Mission régionale d'autorité environnementale

**Avis délibéré en date du 19 novembre 2020
de la Mission régionale d'autorité environnementale d'Île-de-France
sur le projet de construction d'un bâtiment accueillant une résidence pour
jeunes actifs, chercheurs et étudiants (441 logements) et d'un hôtel trois
étoiles (199 chambres) situé 300 rue Étienne Marcel à Bagnolet
(Seine-Saint-Denis)**

Fig 2. Plan masse du projet (source : étude d'impact)

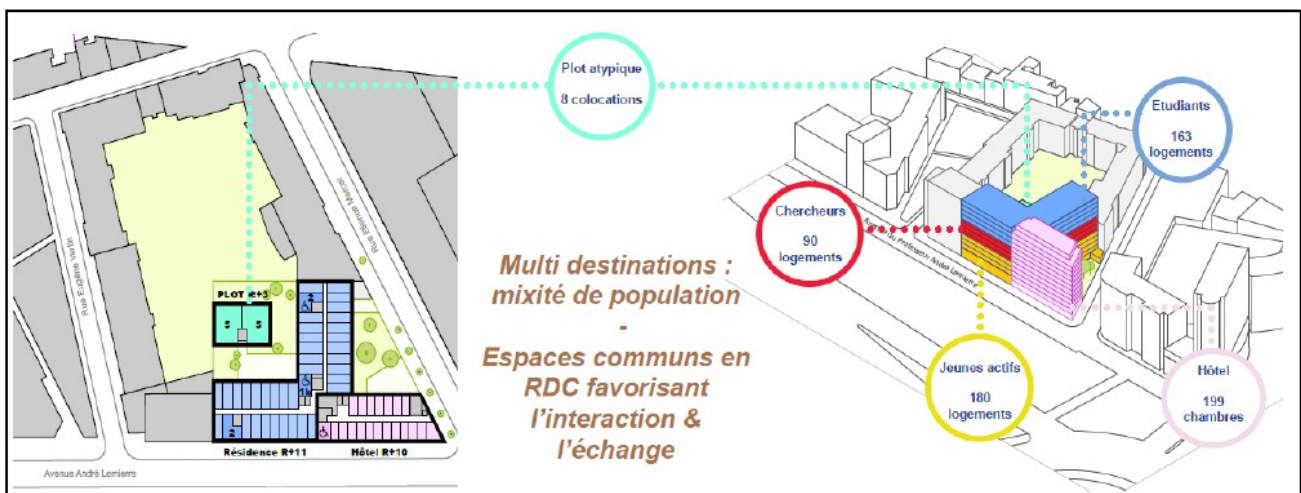
Le projet prévoit de refermer entièrement l'îlot par un bâtiment en R+11 en un seul bloc, faisant passer la hauteur du bâti de cinq mètres actuellement à plus de trente mètres. D'après la notice architecturale de la demande de permis de construire, ce choix se fonde sur le constat que : « les bâtiments avoisinants le long de l'avenue du professeur André Lemierre forment un front bâti à l'alignement continu qui présente des hauteurs importantes, pour la quasi-totalité à R+11, le bâtiment actuel à R+2 constituant une rupture importante d'échelle avec l'espace urbain dans lequel il s'intègre. ».

La MRAe note que le projet paraît en rupture avec la morphologie urbaine du tissu de faubourg caractérisée par une grande hétérogénéité (différences de hauteurs, percées visuelles, etc.) et traditionnellement composé d'un bâti de faible hauteur à l'image de celui existant à l'est du projet. L'étude d'impact précise que « la zone d'étude est incluse dans le secteur des Coutures où il est envisagé de préserver la morphologie urbaine et la mixité des fonctions du tissu de faubourg en lien avec le GPRU⁵ de la Porte de Montreuil. » (page 172). La MRAe note que le projet urbain de la Porte de Montreuil préconise l'usage de matériaux locaux pour les constructions : la terre cuite, la pierre, le bois et le béton de chanvre⁶.

Par ailleurs cette fermeture totale – et sur trente mètres de haut – de la façade ouest de l'îlot va définitivement priver tous ces immeubles de la vue lointaine vers Paris dont ils bénéficiaient jusqu'à présent depuis le cœur d'îlot.

Elle recommande enfin de justifier le parti d'une fermeture totale de la façade ouest de l'îlot et d'analyser les conséquences en termes de vues et d'ensoleillement pour les immeubles situés dans le même îlot.
